SB, podkładka zabezpieczająca uszczelniacza , 545 Mark II, 550 XP/XPG Mark II, 2020-06

Zmiana	Data	Numer zamówienia	Opis
A	2020-06	SB-5747	Utworzono

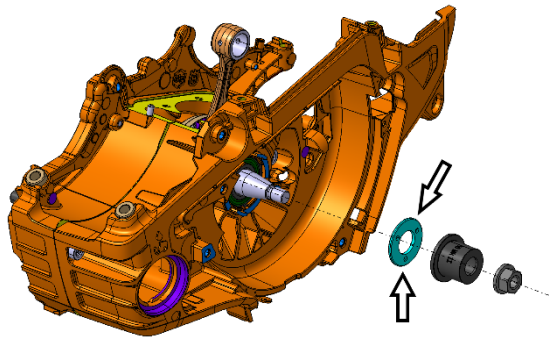
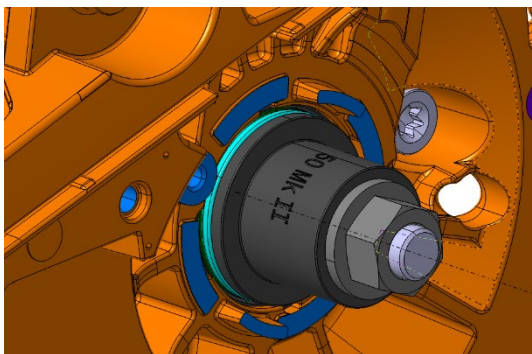
Aby zwiększyć trwałość i zapobiec potencjalnym nieszczelnościom po stronie koła zamachowego, zastosowano podkładkę zabezpieczającą. Jest w pełni wymienna.

Podkładka zabezpieczająca należy montować na zewnątrz łożyska głównego za pomocą specjalistycznego narzędzia. Podczas montażu podkładki należy koniecznie użyć klucza dynamometrycznego i zastosować moment obrotowy 2 Nm. Opis znajduje się w Podręczniku warsztatowym.

Nową podkładkę zabezpieczającą wdrożono do produkcji, poczynając od numeru seryjnego:

550 XP/XPG Mark II: 20201700001

545 Mark II: 20201700261

Podkładka zabezpieczająca 596 91 13-01	Narzędzie montażowe 596 99 03-02
	Nakrętka koła zamachowego 503 22 04-01
